RENESAS TECHNICAL UPDATE

製品分類	MPU & MCU	発行番号	TN-V85-A026A/J	Rev.	第1版
題名	A/D 変換器 変換精度に関する制限事項		情報分類	技術情報	
適用製品	V850E2/Mx4 シリーズ	対象ロット等	関連資料	適用製品のユーザーズマニュアル	
		全ロット

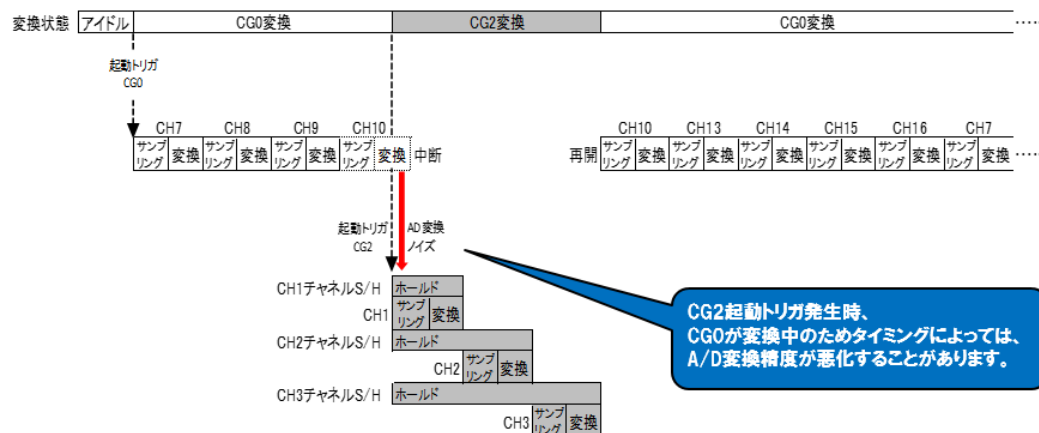
【発生条件】

以下の①、②の条件を満たす場合、制限事項の対象となります。

- ① 優先順位の低い CG (例：CG0) の A/D 変換中に、優先順位の高い CG (例：CG2) の A/D 変換トリガ発生。
- ② 優先順位の高い CG (例：CG2) の CH をチャンネル S/H 機能を有効に設定。

※ 上記は CG0/CG2 の例になります。 CG 優先度は CG2 > CG1 > CG0 となります。

発生条件①、②を満たす場合に A/D 変換精度 が悪化する場合があります。
